Oggetto: [ID: 7928] Valutazione di Impatto Ambientale ai sensi dell'art. 23 del decreto legislativo 152/2006 e ss.mm.ii. - Linea ferroviaria Taranto Brindisi. Nuova stazione di Taranto Nasisi - Proponente: Rete Ferroviaria Italiana S.p.a. - Direzione Investimenti Progetti Tecnologici. -

**OGGETTO: ID 7928 - Valutazione di Impatto Ambientale ai sensi dell'art. 23 del d. lgs. 152/2006 e s.m.i. - Progetto Definitivo "Linea Taranto – Brindisi – Nuova Stazione di Taranto Nasisi - Proponente: Rete Ferroviaria Italiana S.p.A. Parere favorevole condizionato della Regione Puglia. -**

**PARERE TECNICO**

**OGGETTO:** ID 7928 - Valutazione di Impatto Ambientale ai sensi dell'art. 23 del d. lgs. 152/2006 e s.m.i. - Progetto Definitivo "Linea Taranto – Brindisi – Nuova Stazione di Taranto Nasisi.

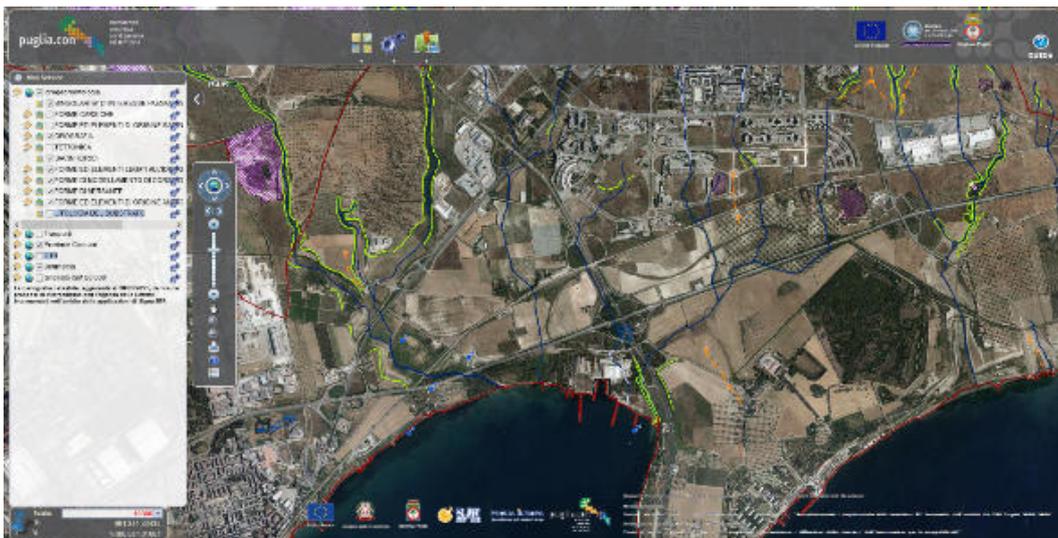
La consultazione della carta idrogeomorfologica regionale mostra la presenza di due corsi d’acqua episodici, uno ad ovest della stazione (ID 1124 – opera idraulica/tombino IN01) ed uno ad est della stazione, vicino la superstrada “Ponte Punta Penna Pizzone” (ID 11256 – opera idraulica/tombino IN02).

Considerate le disposizioni degli artt. 6 “Alveo fluviale in modellamento attivo ed aregolenali” e 10 “Disciplina delle fasce di pertinenza fluviale” delle N.T.A. del P.A.I., il Proponente ha sviluppato uno studio idrologico-idraulico, al fine di individuare le condizioni e le soluzioni progettuali affinché gli interventi fossero compatibili con quanto disposto e previsto dalle stesse N.T.A.
